Températures et îlots de chaleur

L'association *L'Hay les Roses en transition* soulève la forte incohérence entre les engagements récents de la commune et ceux de la région en matière de développement durable (à l'image de l'Agenda 21, de la Charte environnementale, du SRCAE, du SRCE, du plan biodiversité...) et les projets de développement urbain prévus sur le territoire n'intégrant que très peu ces dispositions environnementales.

Reflet à 16h ((heure solaire)

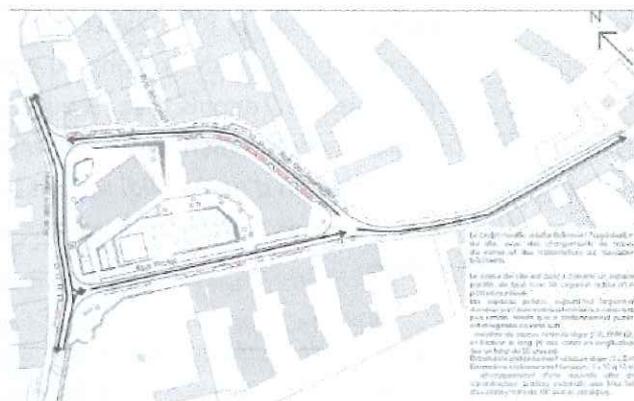
Les réels impacts potentiels sur la Roseraie seraient la conséquence d'une réverbération des rayons du soleil et d'émission d'infrarouge depuis les nouveaux bâtiments. L'étude indique notamment que « *l'intensité maximale de ces flux est en fin d'après-midi* », mais que l'impact est très nettement amoindri grâce à la présence du rideau végétal dense.

La bonne gestion de la lisière végétale, portée par la copropriété, jouera donc une fois de plus un rôle majeur sur la fonctionnalité écologique de la Roseraie. **Sans cette lisière végétale, la réverbération des rayons du soleil et d'infrarouge pourront modifier de manière conséquente l'intégrité de la Roseraie.**
